ORD.: N° 02435/2025.-

MAT.: Se pronuncia sobre Declaración de Impacto Ambiental que indica.

En atención a lo solicitado en el Oficio Ordinario del Antecedente, se informa que se revisó la Declaración de Impacto Ambiental del proyecto "Prospección Minera El Alto", presentado por el señor José Rodrigo Lucero Chilovitis, en representación de Compañía Minera Nevada SpA.

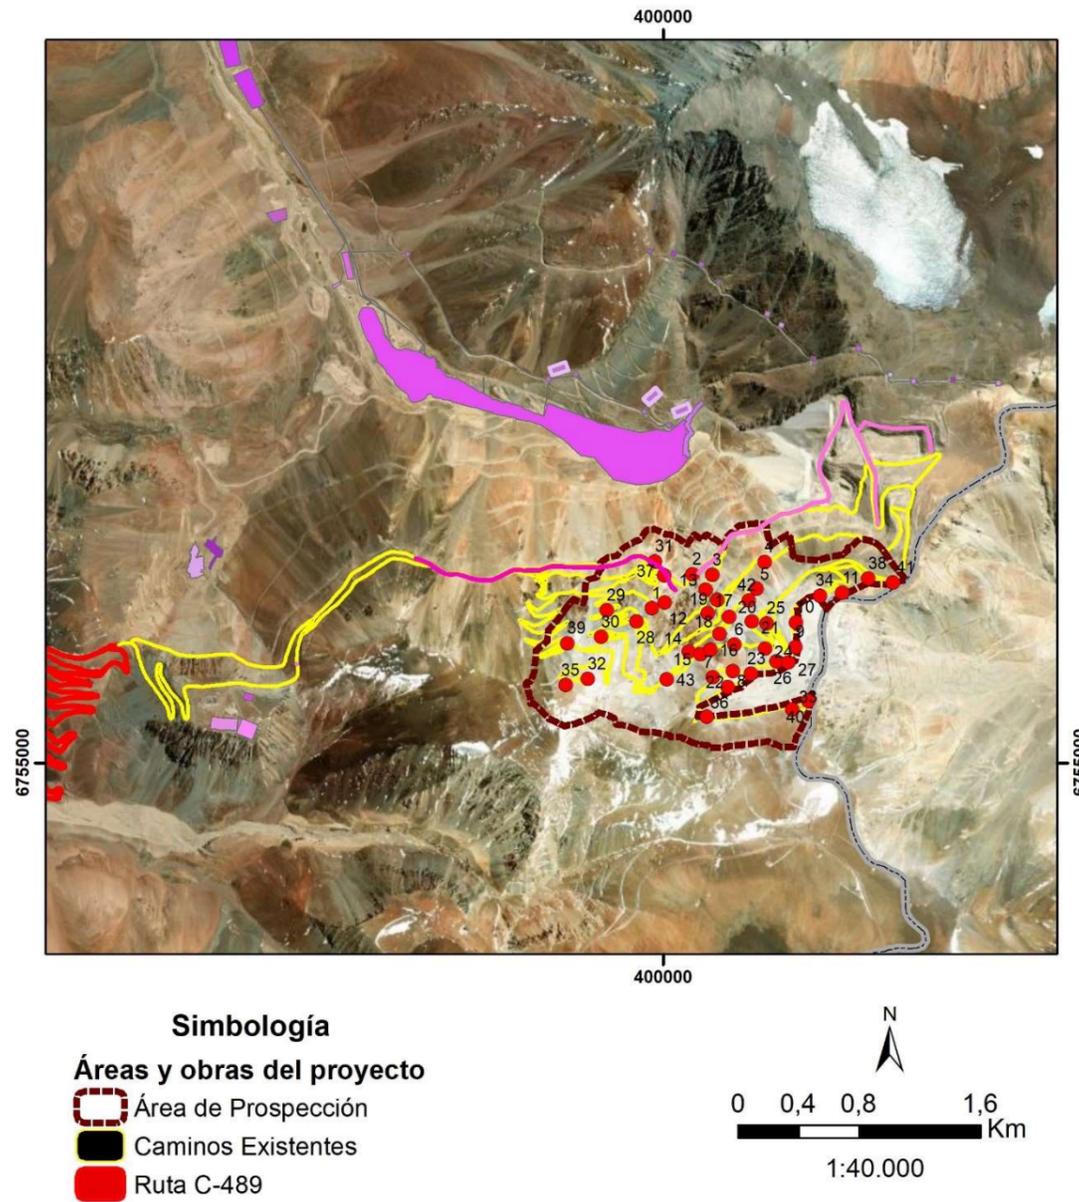
Sin embargo, se advierte que existe una superposición espacial entre las obras consideradas en ambos proyectos, lo que se evidencia en la Figura 1. Dicha superposición se presenta en sectores específicos como el Canal Perimetral Sur (CPS), los canales de contorno, que funcionan como desvíos complementarios aguas arriba del Depósito de Estériles Nevada Norte, el badén en Quebrada Pedro y parte de los caminos internos.

Además de la superposición espacial, se espera también una superposición temporal en la ejecución de las obras de ambos proyectos, según lo señalado en sus respectivas descripciones:

- a. Para el Proyecto "Modificación Fase de Cierre Pascua Lama", la fecha estimada de inicio es el segundo semestre del año 2026, una vez obtenida la RCA (Capítulo 1, sección 1.2.12 del EIA).
- b. En el caso del Proyecto "Prospección Minera El Alto", el hito de inicio de la fase de construcción está previsto también para el segundo semestre de 2026, comenzando con la movilización de maquinaria y equipos, lo que estará sujeto a las condiciones climáticas (Capítulo 1, sección 1.8.2 del DIA).

Considerando lo anterior, resulta necesario que el Proponente reformule la afirmación relativa a la inexistencia de interferencias entre ambos proyectos, ya que, tanto desde el punto de vista espacial como temporal, es posible identificar áreas y periodos de potencial interferencia directa o indirecta entre las actividades descritas. Esta reformulación debe incorporar un análisis detallado de las posibles interacciones y, presentar un análisis de efecto acumulativos con el Proyecto Original (RCA 94/2006 vigente) en su situación actual, o bien, de manera voluntaria con la Modificación del Proyecto en evaluación, según lo

Figura 2: Obras y partes del Proyecto en el área de captación de agua, y los humedales identificados en el Inventario de Humedales.

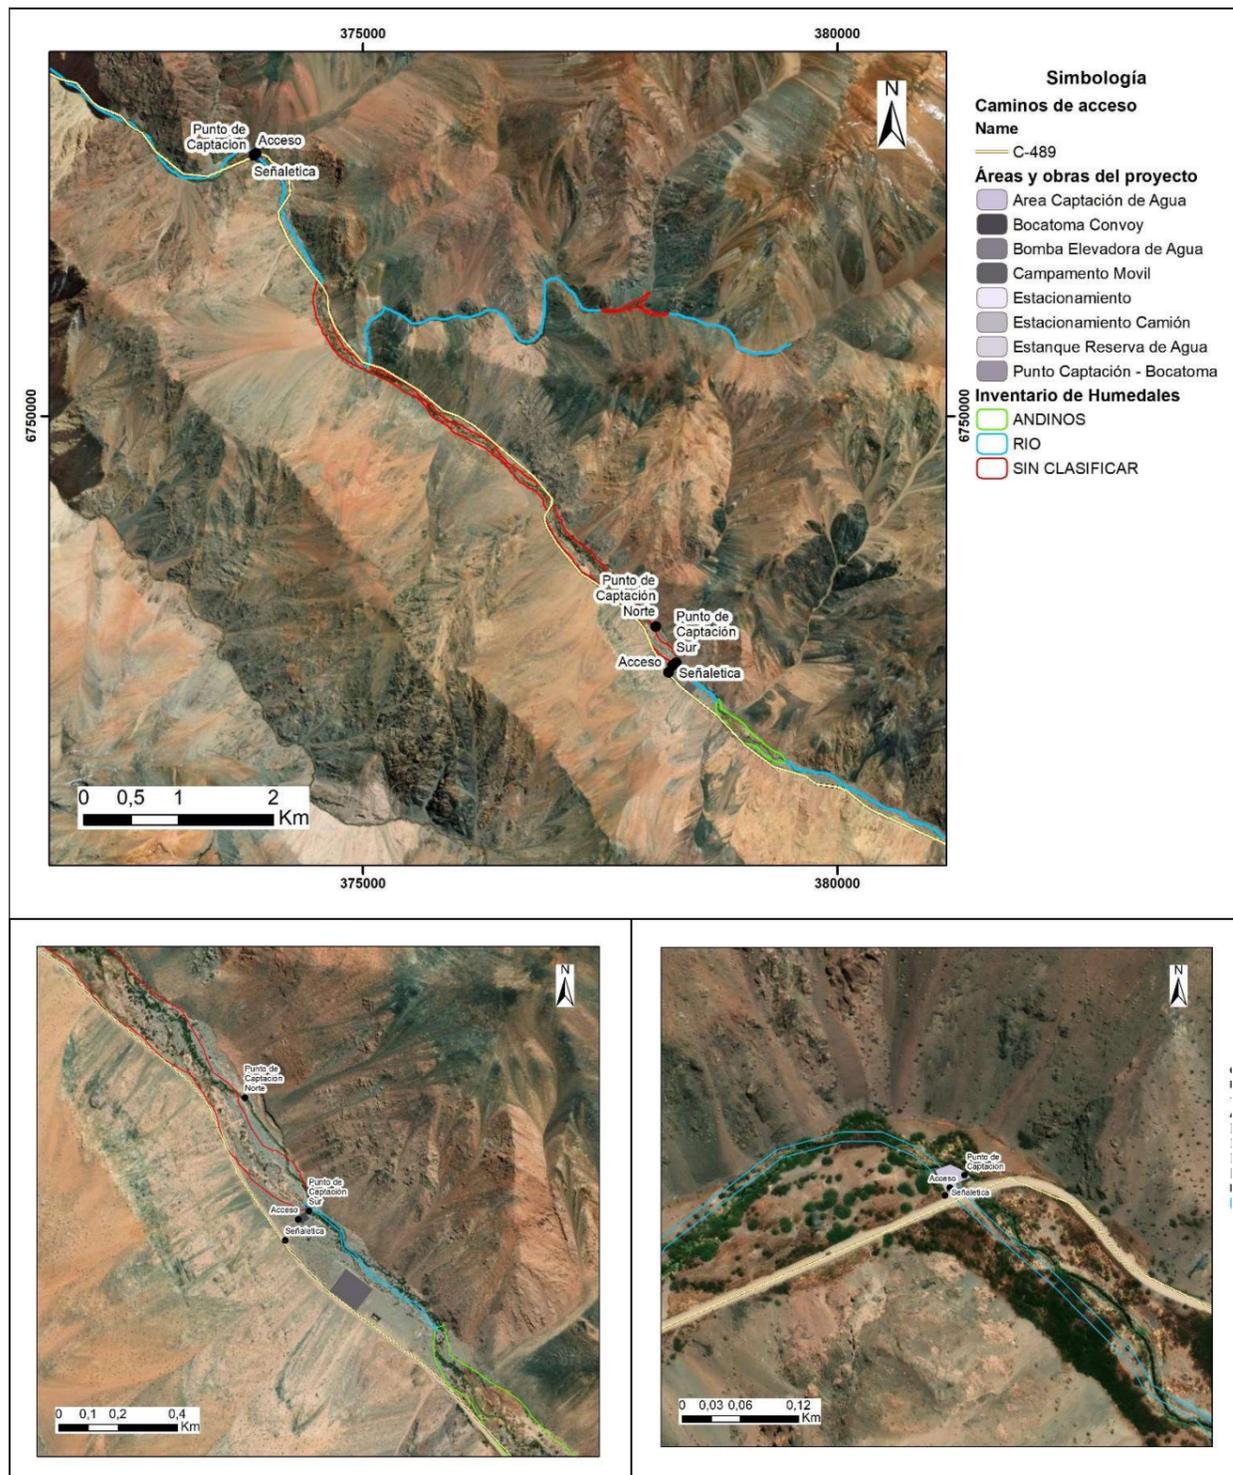
- iii. Incluir la intervención no solo del suelo, sino también de la vegetación, conforme a las unidades vegetacionales descritas en el Anexo 2-9, Caracterización de Flora y Vegetación, así como de los humedales identificados en el Inventario Nacional de Humedales¹ (Figura 2), de tipo río, andino y no clasificado.
